株式会社ニッセイ
営業統括 営業企画部

小型防水ギアモーターBOXパッキンの変更のお知らせ

■対象製品

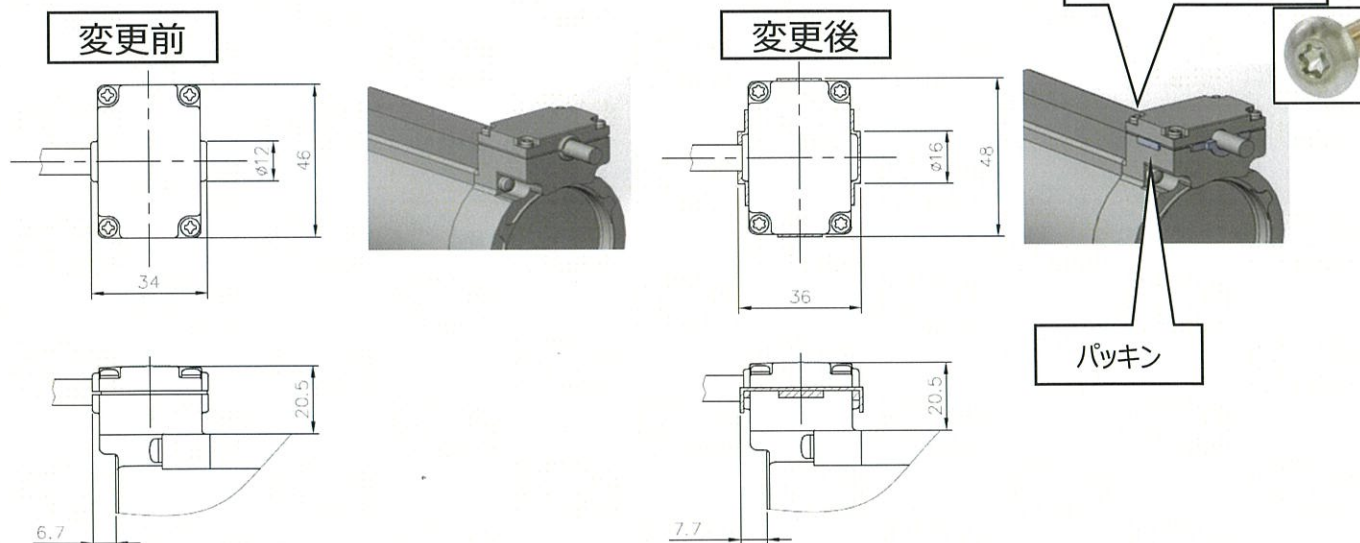
- ・BOX部パッキン一部が前後横方向に各1mmずつBOX部の外に露出します。
- ・BOXフタネジを十字ナベコネジからトルクスネジに変更します。
